**Изменения и дополнения к описанию программы  
управления TE-GAS 5**

**TE-GAS ver 5.10**

(2017.03.15)

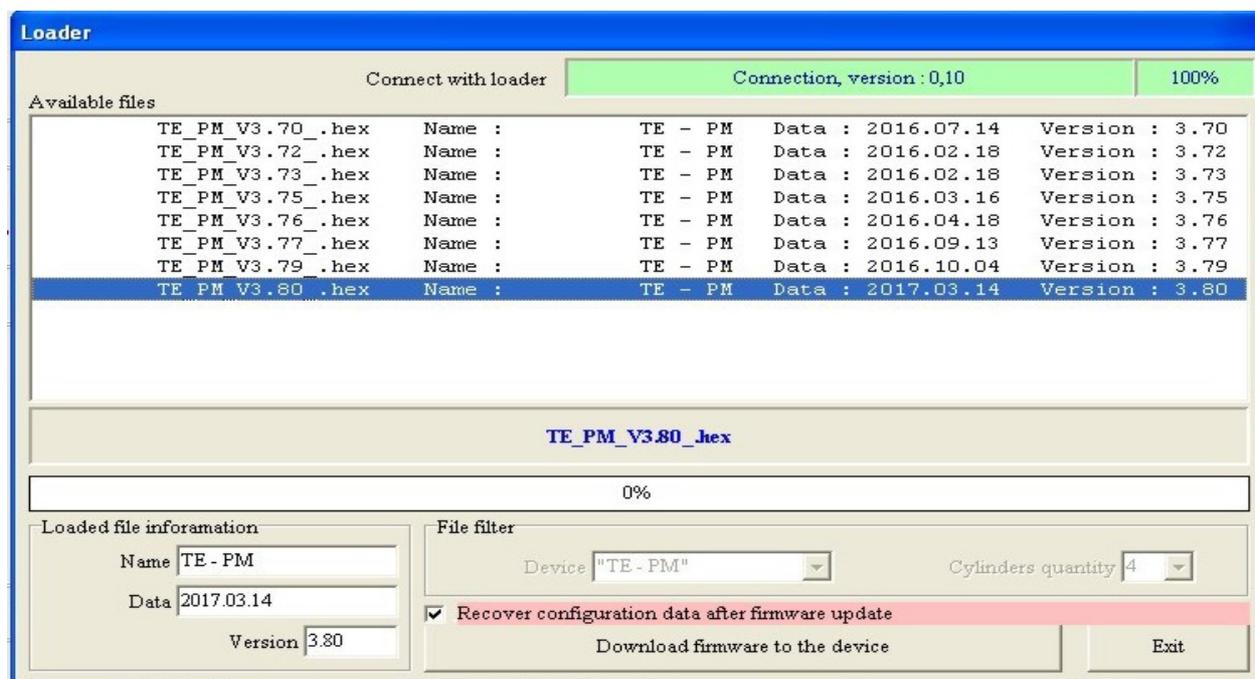
Чтобы видеть необходимые режимы движения, внизу под графиком, установлен индикатор собранных точек с текущим курсором. Курсор перемещается с изменением давления в коллекторе (0,5 — 0,9 Бар(абс)), т.е изменением степени нажатия педали акселератора. При нахождении в одной ячейке индикатора более 3сек появляется точка. Сами необходимые бензиновые точки на графике подкрашены более тёмным жёлтым цветом.
